樟柴树2号地块建筑方案调整附图

总图调整说明

地下室调整说明

单体调整说明

1#楼首层修改后

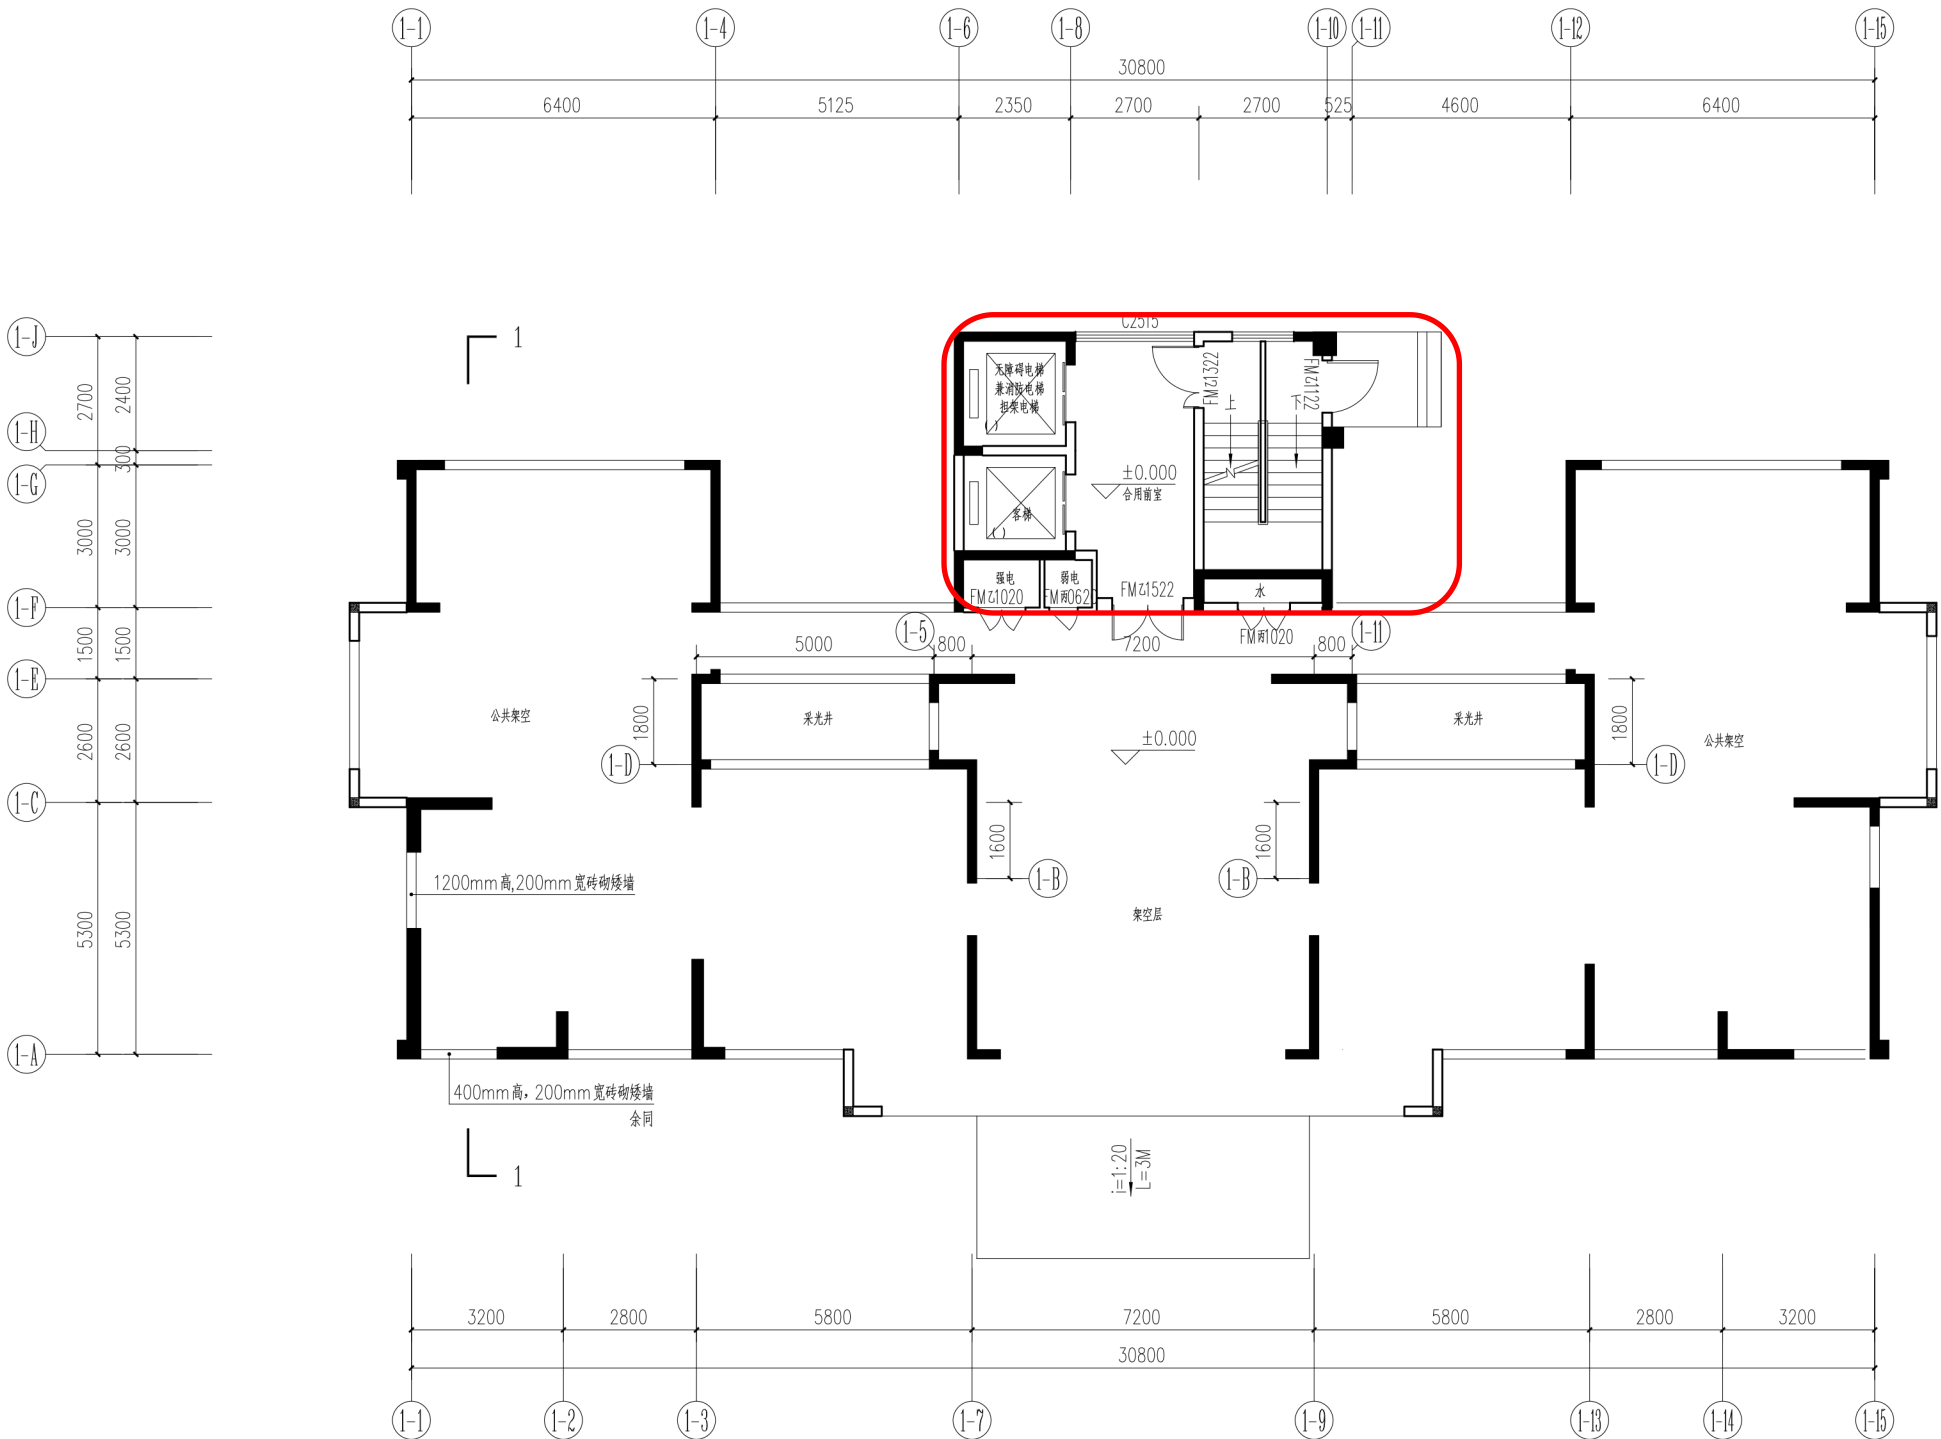
1. 施工图深化阶段, 根据GB55037-2022《建筑防火通用规范》7.1.10 第3条“地下楼层的疏散楼梯间与地上楼层的疏散楼梯间, 应在直通室外地面的楼层采用耐火极限不低于2.00h且无开口的防火隔墙分隔;”

因此住宅首层地上、地下楼梯在楼梯间增设防火墙分隔, 设置独立出口, 楼梯间增加外开门, 如下图所示, 涉及楼栋1#、2#、3#、4#、5#、6#、7#、8#、8#、9#楼。调整说明以1#、5#为例, 其余楼栋调整余同。

8#楼修改前

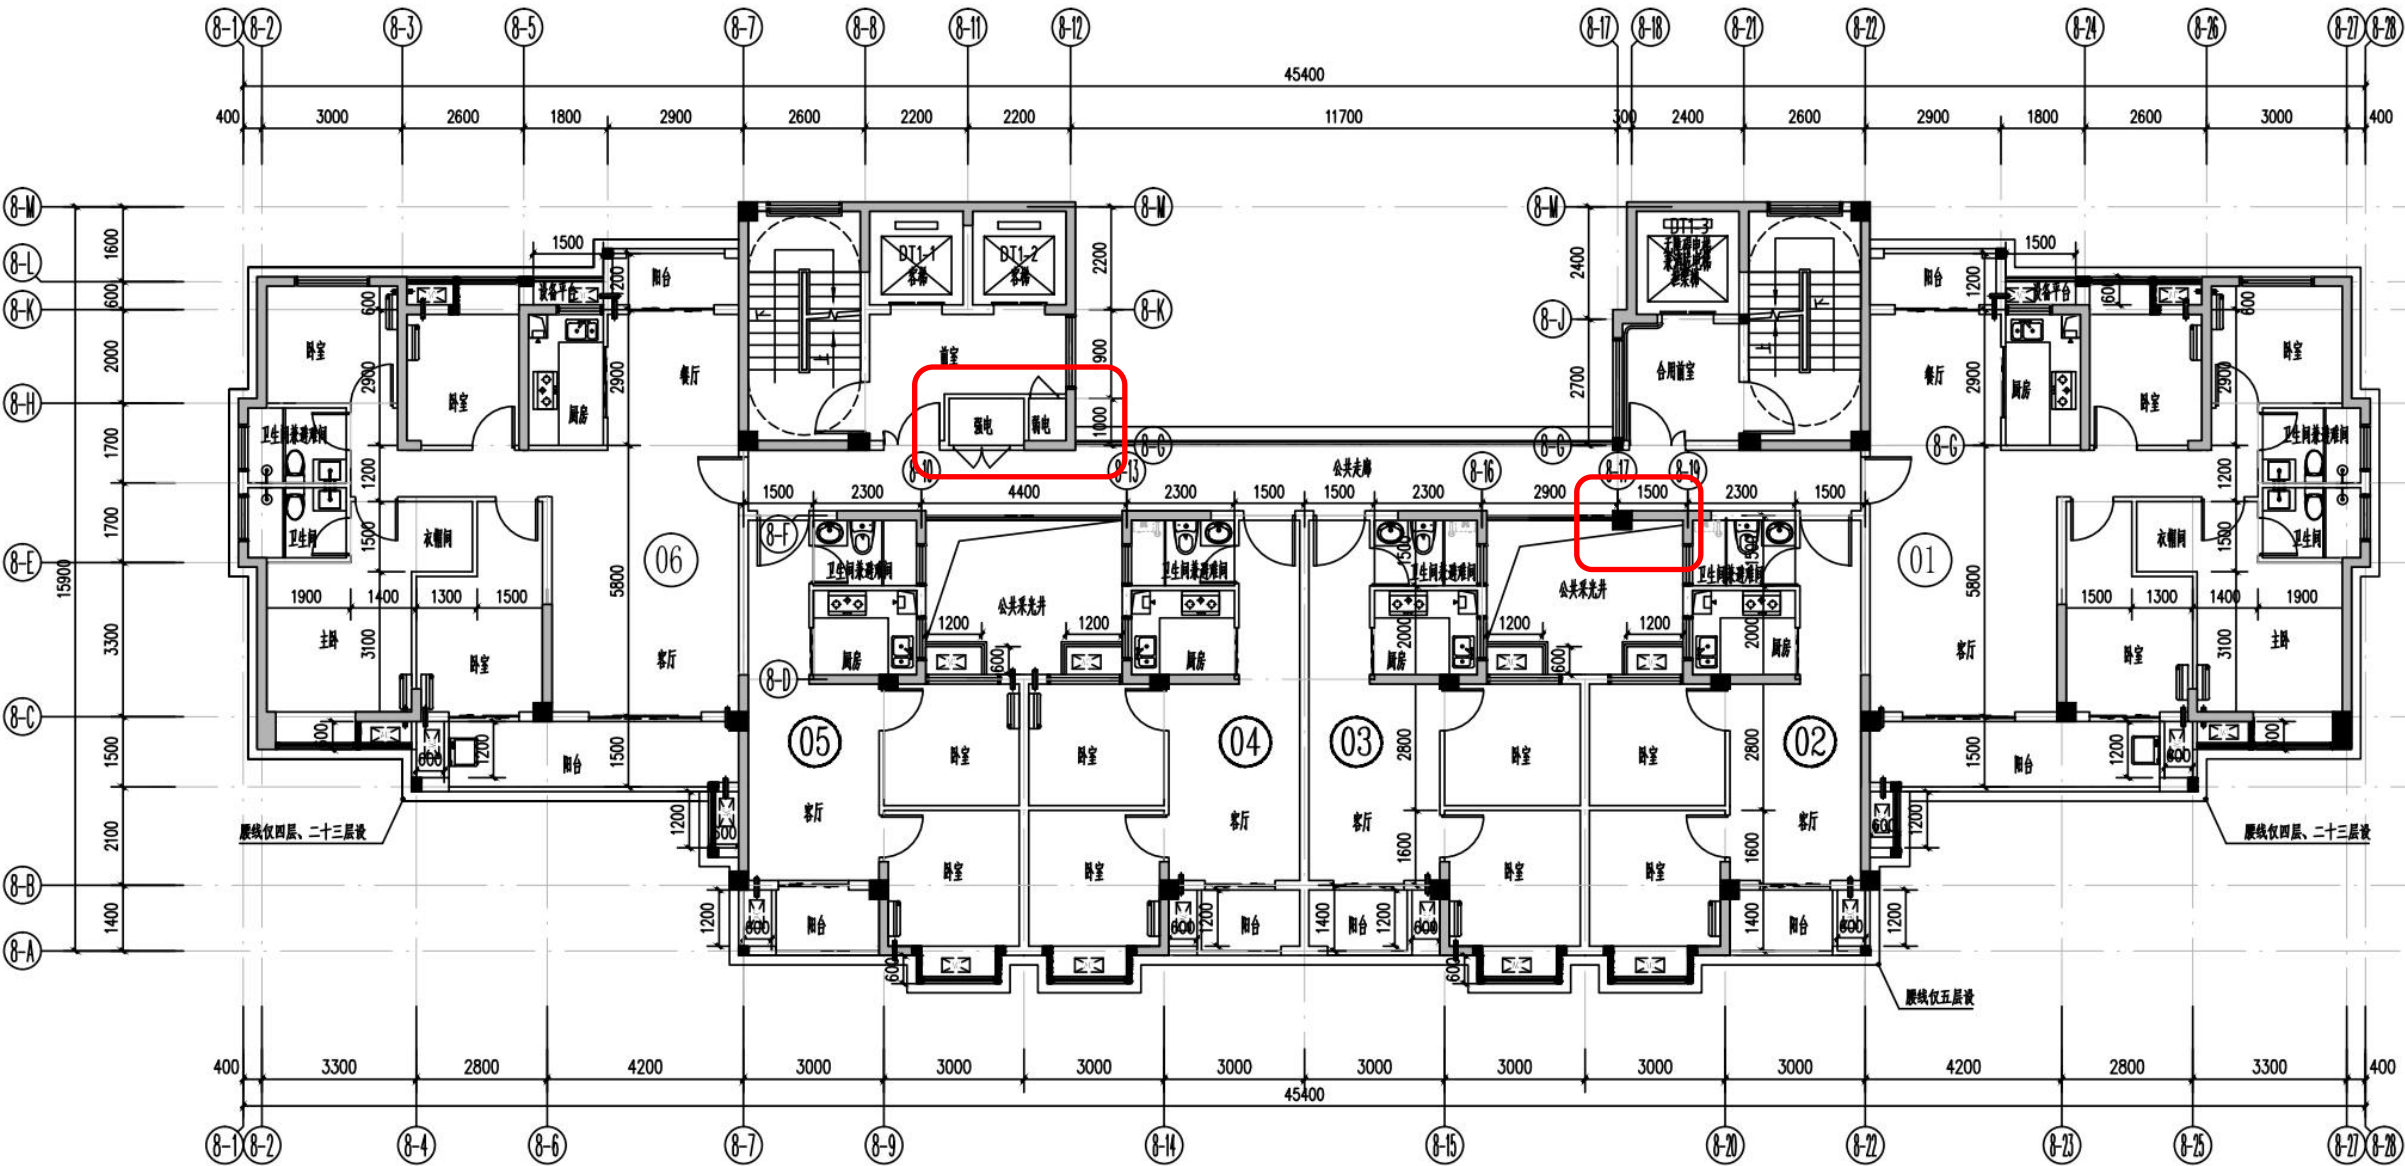
2. 施工图深化阶段与设备专业配合, 原报建方案1#2#8#未设置水井、电井尺寸不满足电气设备布置要求, 因此在原核心筒基础上深化完善水井、电井尺寸, (其中1#2#在原楼梯间范围内增加水井, 不涉及公摊面积变化) 8#增加水井有涉及轮廓及面积变化, 具体调整如下图所示。

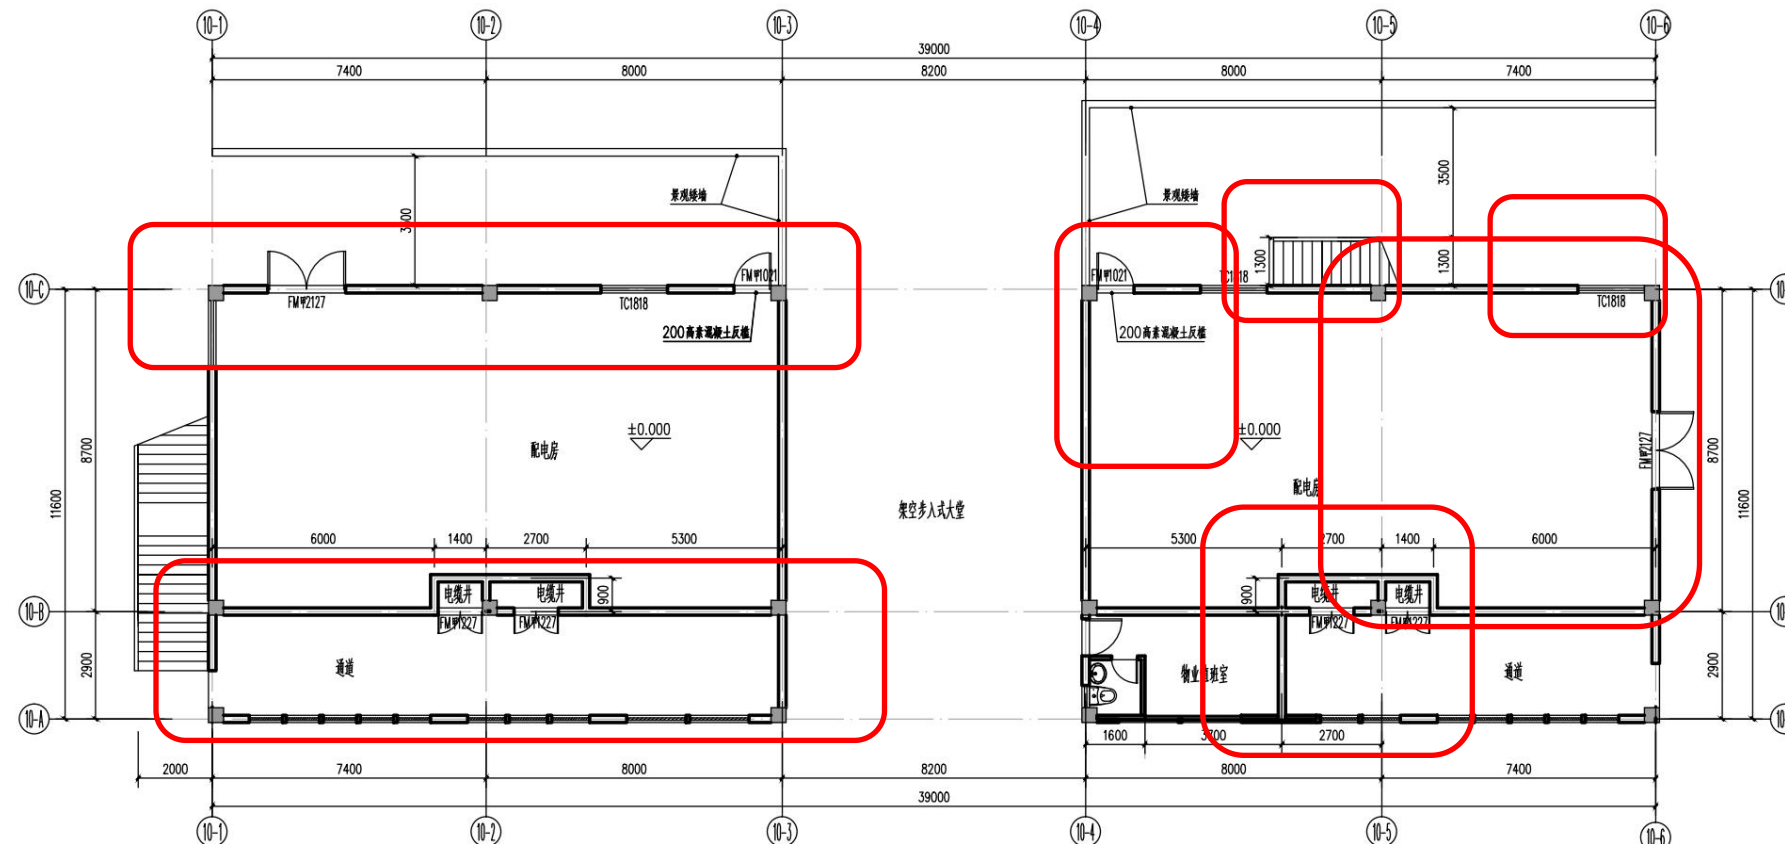
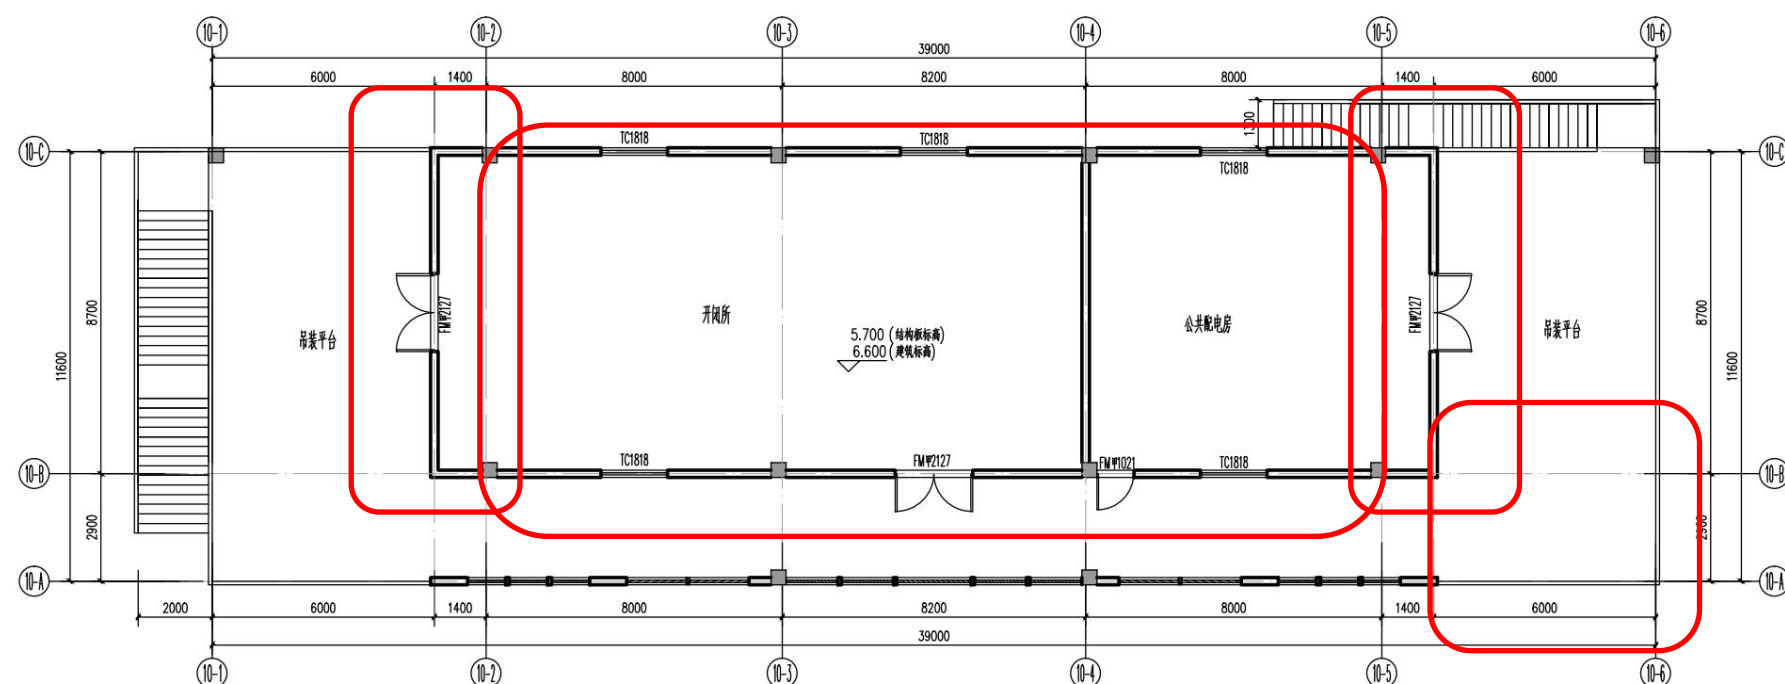
4.施工图深化阶段，变配电房根据电气专业设备尺寸以及实际功能排布，深化完善平面。
